## **Enquête publique sur la modification n°2 du PLU de Saint-Jeannet**

Remarques déposées par l'association SAINT-JEANNET DEMAIN

## 2 – Zones NS : le socle du village.

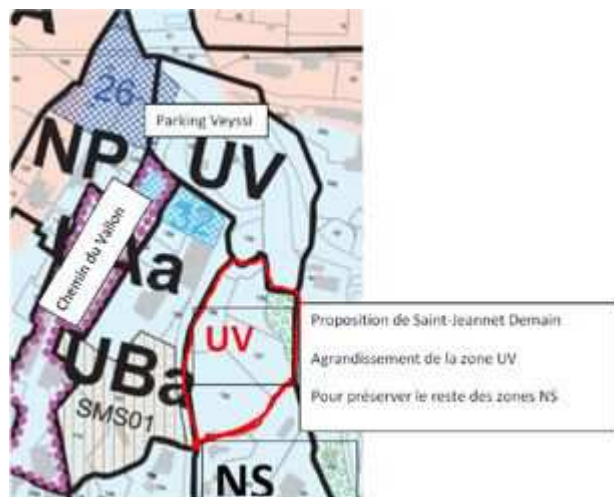
La modification du PLU y autorise de façon générale la réalisation de parcs publics de stationnement. Or, même si nous sommes très favorables à la construction de places de stationnement, il nous paraît incongru de les réaliser sur des espaces protégés.

Cette modification a sans doute pour objet de pouvoir réaliser le parking annoncé en contre bas du projet « Les balcons du Baou », chemin de la Tourraque, pour compenser les places supprimées par ce projet. En effet, aujourd’hui, le PLU existant ne permet pas la réalisation de ce parking, indispensable à la réalisation du projet.

Nous ne sommes pas opposés à cette extension de parking, bien au contraire, mais voyons d’un mauvais œil la possibilité d’étendre à l’ensemble des zones NS la construction de parkings publics.

Il aurait été plus judicieux de se contenter d’agrandir la zone UV (zone du parking Veysse) dont l’objet est justement d’y réaliser des équipements publics et du stationnement. Cet agrandissement pourrait prendre la forme indiquée dans le plan ci-dessous.

**5 – que l'autorisation de construire des parkings en zone NS ne soit pas retenue et soit remplacée par l'extension adaptée de la zone UV.**

## **2 – Zones NS : le socle du village.**

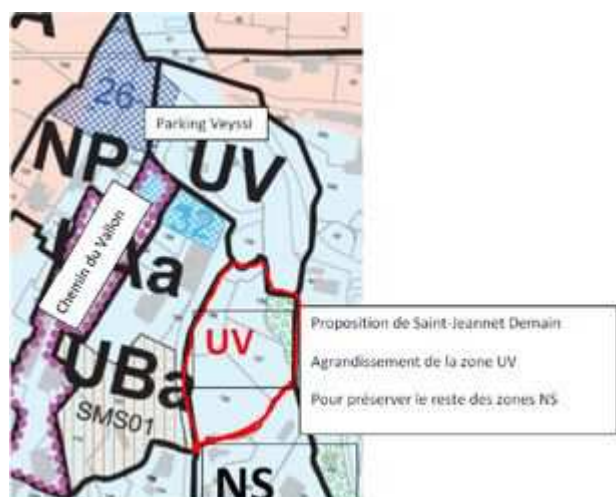
La modification du PLU y autorise de façon générale la réalisation de parcs publics de stationnement. Or, même si nous sommes très favorables à la construction de places de stationnement, il nous paraît incongru de les réaliser sur des espaces protégés.

Cette modification a sans doute pour objet de pouvoir réaliser le parking annoncé en contre bas du projet « Les balcons du Baou », chemin de la Tourraque, pour compenser les places supprimées par ce projet. En effet, aujourd’hui, le PLU existant ne permet pas la réalisation de ce parking, indispensable à la réalisation du projet.

Nous ne sommes pas opposés à cette extension de parking, bien au contraire, mais voyons d’un mauvais œil la possibilité d’étendre à l’ensemble des zones NS la construction de parkings publics.

Il aurait été plus judicieux de se contenter d’agrandir la zone UV (zone du parking Veyssey) dont l’objet est justement d’y réaliser des équipements publics et du stationnement. Cet agrandissement pourrait prendre la forme indiquée dans le plan ci-dessous.

**5 – que l'autorisation de construire des parkings en zone NS ne soit pas retenue et soit remplacée par l'extension adaptée de la zone UV.**

## 2 – Zones NS : le socle du village.

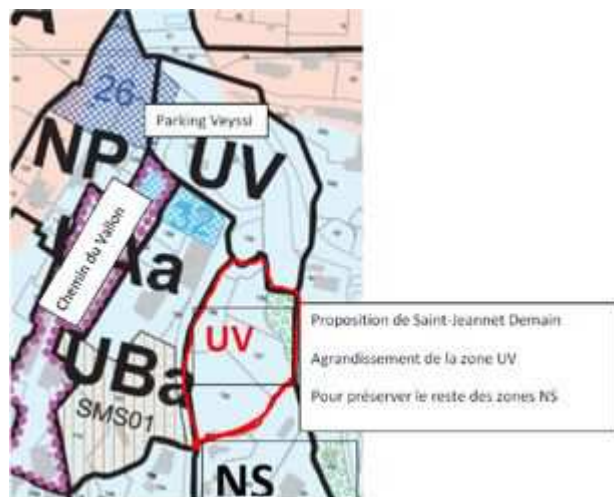
La modification du PLU y autorise de façon générale la réalisation de parcs publics de stationnement. Or, même si nous sommes très favorables à la construction de places de stationnement, il nous paraît incongru de les réaliser sur des espaces protégés.

Cette modification a sans doute pour objet de pouvoir réaliser le parking annoncé en contre bas du projet « Les balcons du Baou », chemin de la Tourraque, pour compenser les places supprimées par ce projet. En effet, aujourd’hui, le PLU existant ne permet pas la réalisation de ce parking, indispensable à la réalisation du projet.

Nous ne sommes pas opposés à cette extension de parking, bien au contraire, mais voyons d’un mauvais œil la possibilité d’étendre à l’ensemble des zones NS la construction de parkings publics.

Il aurait été plus judicieux de se contenter d’agrandir la zone UV (zone du parking Veysse) dont l’objet est justement d’y réaliser des équipements publics et du stationnement. Cet agrandissement pourrait prendre la forme indiquée dans le plan ci-dessous.

**5 – que l'autorisation de construire des parkings en zone NS ne soit pas retenue et soit remplacée par l'extension adaptée de la zone UV.**

### En ce qui concerne les zones UG, UP, UGa et Ugb.

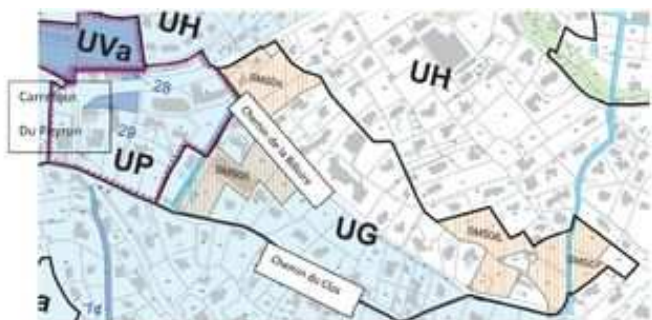
a - La Zone UG est en particulier concernée par les servitudes de mixité sociale SMS 4 à 7 (pour un total prévisionnel de 120 logements).

Le coefficient d'emprise au sol proposé ne compense que partiellement la suppression du COS. La constructibilité, déjà très importante, dans cette zone augmente en conséquence de 42%.

A notre sens le CES de 20% proposé est trop élevé. Un CES de 15% permettrait de se rapprocher de la constructibilité actuelle.

**b- En zone UP** (zone située juste en contrebas des commerces du Peyron – voir carte ci-dessus), le CES de 30% proposé conduit à un doublement de la constructibilité actuelle. Un CES de 15% aurait dû être retenu, si on s'en tient à l'objectif affiché de préserver la constructibilité actuelle.

Zone UG : 15% (au lieu de 20%)

Zone UP : 15% (au lieu de 30%)
